**MEMOIRE DE REPONSE A L'AVIS DE LA MISSION REGIONALE
D'AUTORITE ENVIRONNEMENTALE (MRAE) POUR LE PROJET DE
CENTRALE PHOTOVOLTAÏQUE AU SOL DE BRAS-SEC SUR LE
TERRITOIRE DE LA COMMUNE DU TAMPON**

**COMMUNE DU TAMPON
ÎLE DE LA REUNION**

Etude N° AR2202

Figure 1 : Bilan des émissions (en t eq. CO₂) par phase du cycle de vie et pour chaque composant sur 25 ans d'exploitation de la centrale au sol de Bras-Sec (Source : AKUO ENERGY)

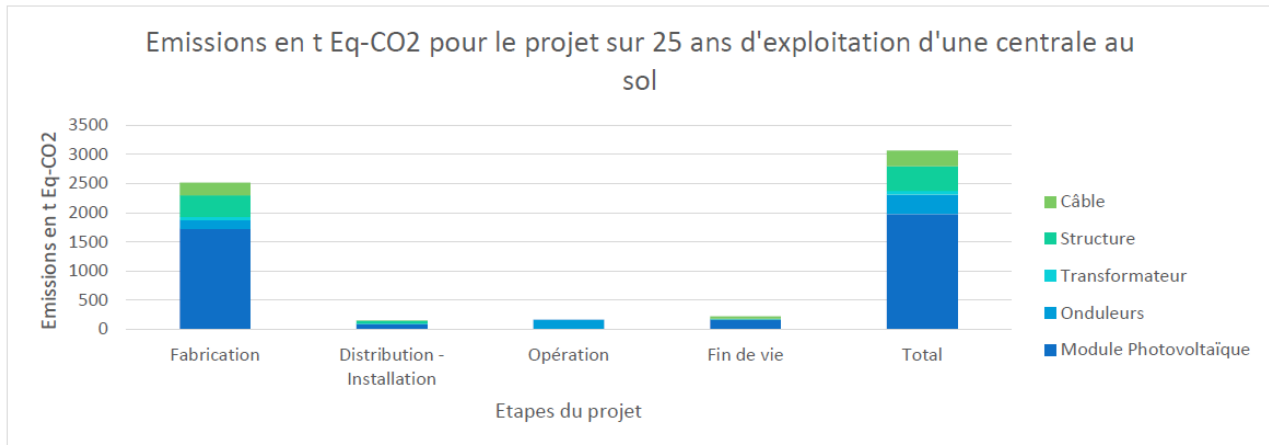
Au niveau de la présentation dans l'étude d'impact des émissions de gaz à effet de serre évitées en faveur de l'environnement et de la santé (exprimées en tonnes de dioxyde de carbone CO₂), l'Ae recommande au pétitionnaire de prendre en compte également l'évaluation carbone induite pour la fabrication des panneaux solaires et le démantèlement des installations en fin d'exploitation.

Le porteur de projet, AKUO ENERGY, a mis en place un outil d'évaluation de l'impact carbone des centrales photovoltaïques au sol. Une estimation en tonnes eq.CO₂ a été réalisée pour les différentes étapes de vie du projet :

En prenant en compte la valeur des émissions CO₂ du mix énergétique de La Réunion (735 g gCO₂eq / kWh contre 112 gCO₂eq / kWh pour la France métropolitaine), le bilan final est obtenu :

Description	Quantité	Unité
Puissance installée	3600	kWc
Energie produite pendant 25 ans	1,08E+08	kWh
Impact PRC de l'énergie produite	-7,94E+07	kg CO ₂ eq
Impact PRC de la centrale photovoltaïque	3,06E+06	kg CO ₂ eq
Bilan PRC de la centrale	-7,63E+07	kg CO ₂ eq
Retour sur investissement carbone	1	ans

Le temps de retour sur investissement est d'environ 1 an (soit largement inférieur à la durée d'exploitation de la centrale).

Figure 2 : Cartographie des mesures de compensation « biodiversité » proposées et par conséquent des zones à enjeux à éviter (Source : EcoDDen, juin 2022)

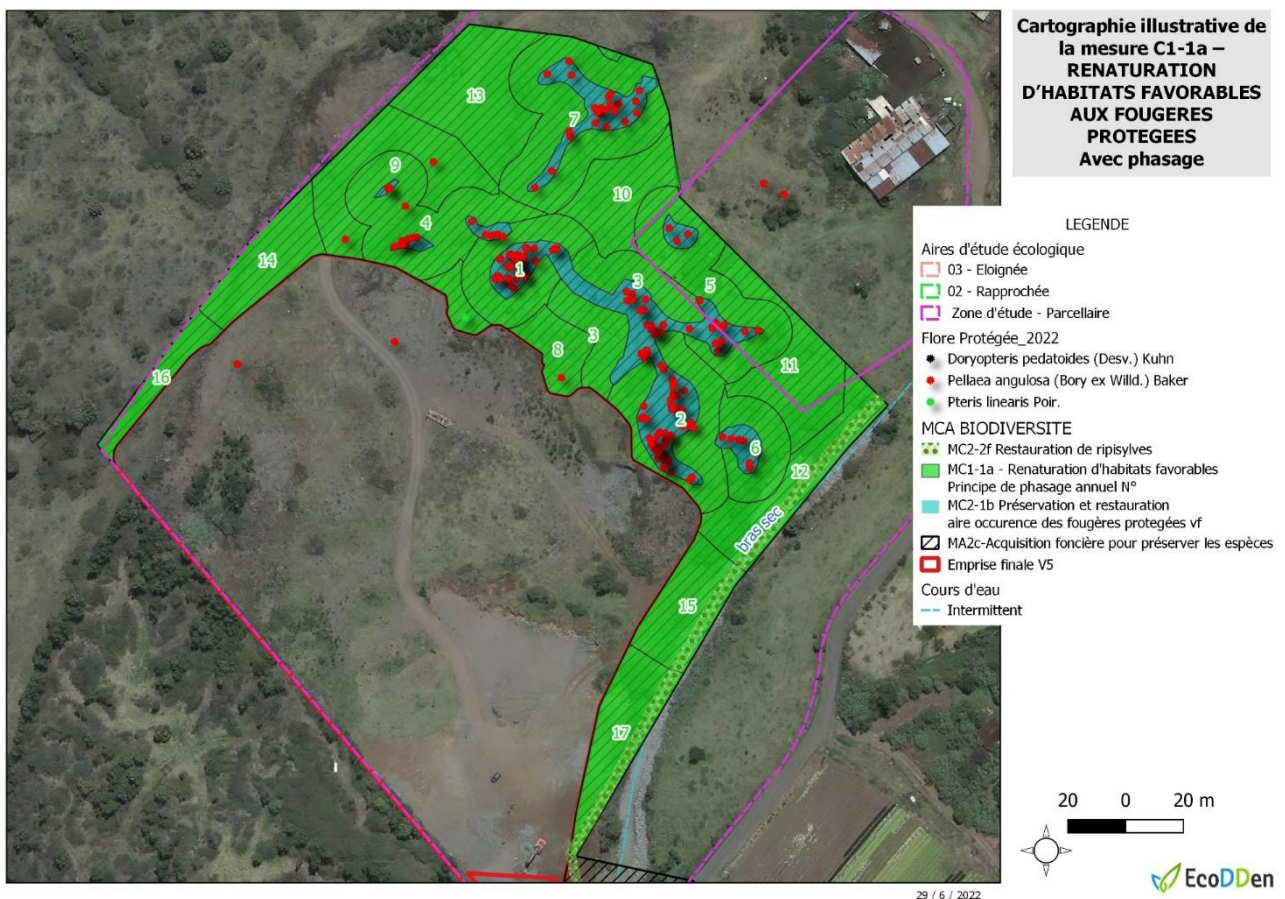
En complément et en cohérence avec les diverses mesures prévues pour préserver in situ les espèces végétales protégées, l'Ae recommande au maître d'ouvrage de présenter dans le rapport environnemental un plan délimitant strictement le périmètre du chantier (installations, stockage, accès, desserte...) ou à défaut les zones à enjeux à éviter.

La carte ci-dessous réalisée par le bureau d'études EcoDDen en charge du milieu naturel de l'EIE (ainsi que du dossier de demande de dérogation d'espèces protégées) reprend les différentes mesures de compensation proposées au-delà de l'emprise-projet.

Figure 4 : Analyse de la visibilité dans un périmètre de 10 km (Source : AKUO ENERGY, août 2022)

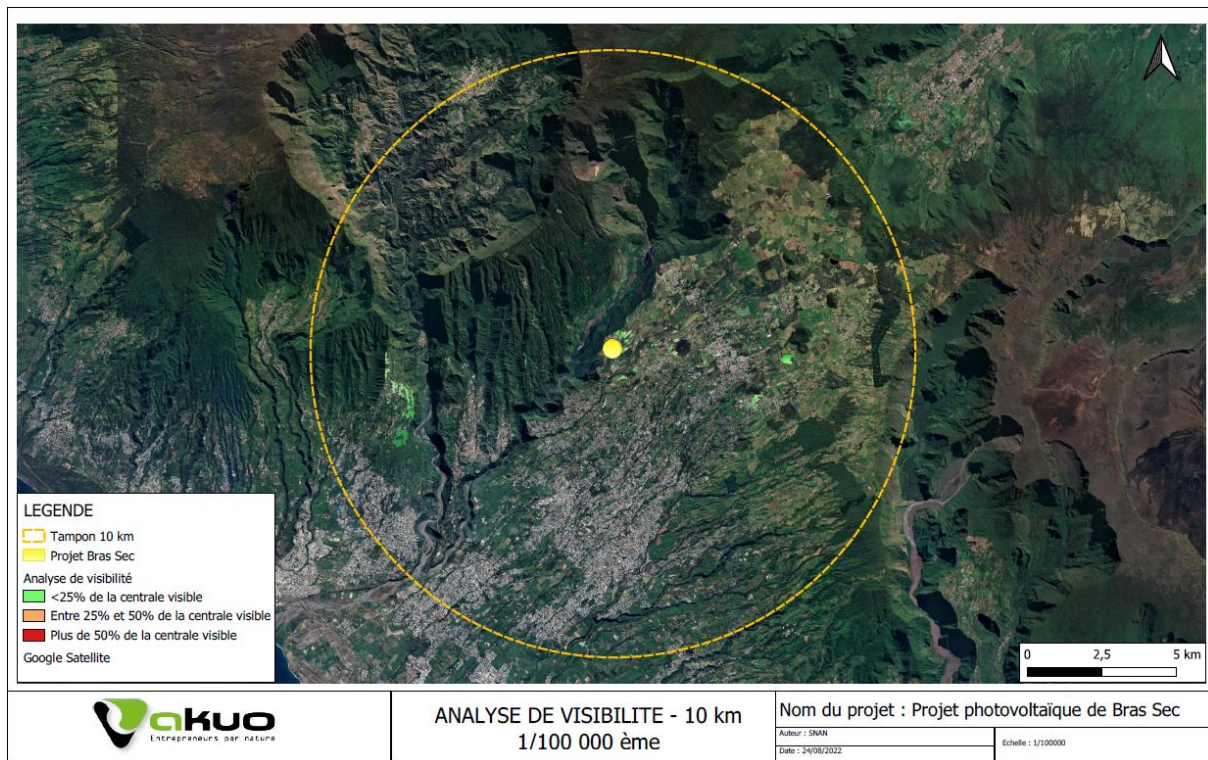
L'Ae recommande au pétitionnaire d'explicitier clairement comment les orientations paysagères retenues peuvent s'articuler en cohérence avec les mesures de préservation des stations de fougères protégées, et d'actualiser en conséquence les principales cartographies du projet (notamment carte de synthèse des mesures ERC, et plan masse).

L'analyse de la covisibilité de la centrale solaire dans un rayon de 10 km montre que celle-ci est plutôt bien intégrée dans le paysage et, de manière générale, très peu visible. En effet, selon la [Figure 4](#), seules des zones où la centrale est visible à moins de 25% sont identifiées.

Figure 8 : Localisation de la haie paysagère en cohérence avec les mesures de biodiversité définies (Source : ESR, octobre 2022)

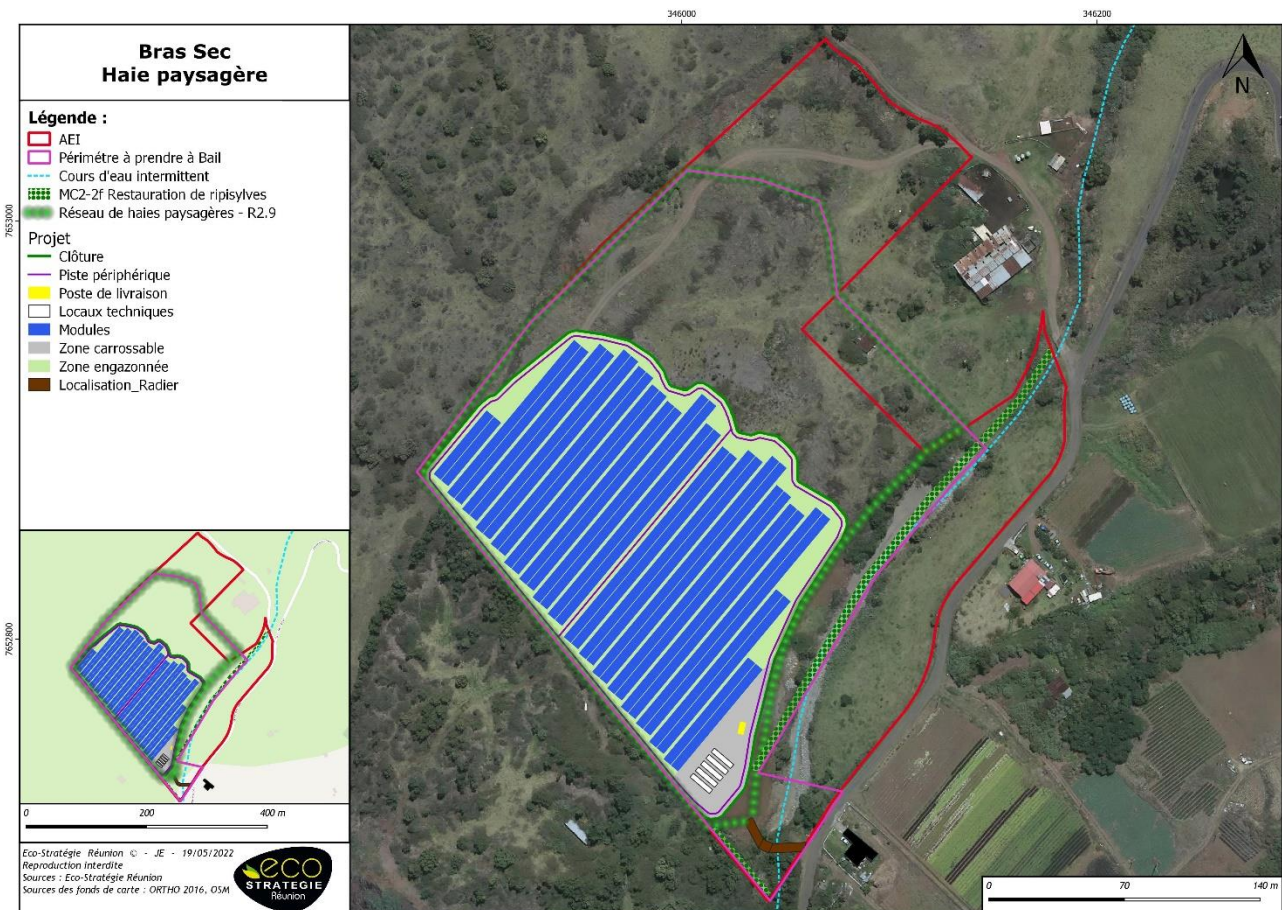
Concernant la prise en compte de la modélisation des risques d'inondations et le respect des servitudes réglementaires liées à la ravine) Bras Sec, inscrite au domaine public fluvial (DPF), l'Ae demande au pétitionnaire de lever les contradictions observées et de compléter le rapport environnemental avec des justifications appropriées, en lien avec les services compétents de la DEAL (dont le SEB en charge de la police de l'eau).

Conformément à la demande de la MRAe, la clôture et la haie paysagère ont été supprimés du radier d'accès afin de ne pas faire obstacle au libre écoulement des eaux ou de générer des risques d'embâcle en cas de fortes crues. Il s'agit manifestement d'une erreur matérielle, désormais rectifiée.

La carte de localisation de la haie paysagère en cohérence avec les mesures de biodiversité définies ainsi que la carte de synthèse des mesures mises en œuvre dans le cadre du projet de centrale photovoltaïque de Bras-Sec ont été mises à jour (cf. [Figure 8](#) et [Figure 9](#)).

En revanche, dans un souci de cohérence entre les mesures paysagère et de biodiversité, il est proposé d'étendre, en rive droite du Bras-Sec, la mesure de compensation « restauration de la ripisylve » sur une longueur de 60 m environ, soit un coût total de 97 k€ (+6 k pour la mesure R2.9).

La carte ci-dessous (Figure 8) reprend cette mesure de restauration de ripisylve en rive gauche. Cette dernière a également été prise en compte dans l'analyse de covisibilités.
